Service-Info

Tandwiel van de krukas

Let op verschillende tandsteken

Motoren: 1.4 TSI

Figuur 1: 559 0154 30/559 0154 31 – onderdelen distributieketting-KIT

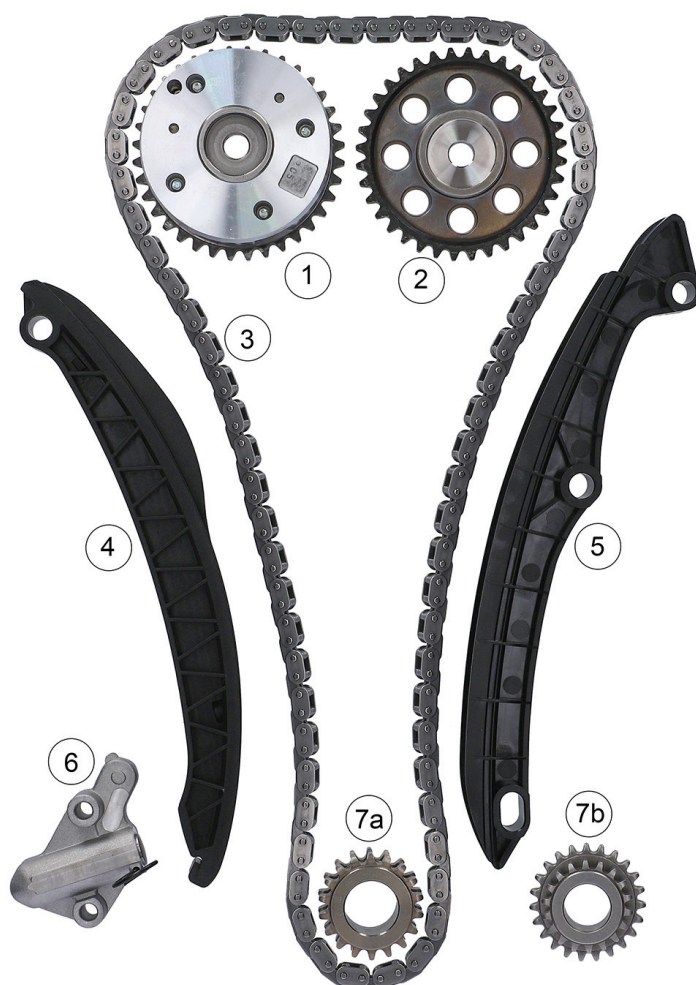
Bij de genoemde motor zijn er in de distributieaandrijving vier verschillende tandsteken van het tandwiel van de krukas.

Selecteer hierbij als volgt:

Uitgebouwd tandwiel krukas	Artikelnummer	In te bouwen tandwiel krukas
Tandsteek 18/18	559 0154 30	Tandsteek 18/18
Tandsteek 18/19	559 0154 30	Tandsteek 18/18
Tandsteek 23/18	559 0154 31	Tandsteek 23/18
Tandsteek 23/19	559 0154 31	Tandsteek 23/18
